UMWELTVERTRÄGLICHKEITSPRÜFUNG

ÖBB-Strecke 115 01 Gänserndorf – Marchegg

Elektrifizierung und Streckenadaptierung

Gutachterliche Stellungnahmen zur Inbetriebnahme (Abnahme) ⋮

2.2 (2.2.1 bis 2.2.11) – Signaltechnik

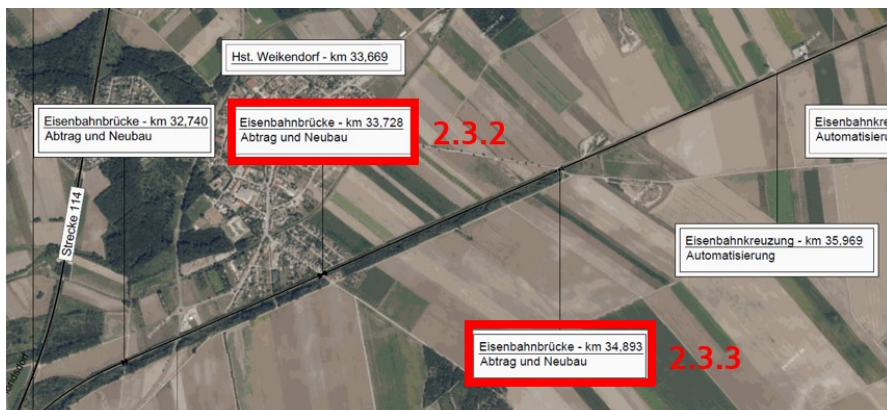
Maßnahmen unter 2.2. mit dem Inhalt der Regelung der Signaltechnik entfalten keine Relevanz für die Fachbereiche Denkmalschutz, Raumplanung, Flächenverbrauch, Landschaftsbild, Kulturgüter und Sachgüter.
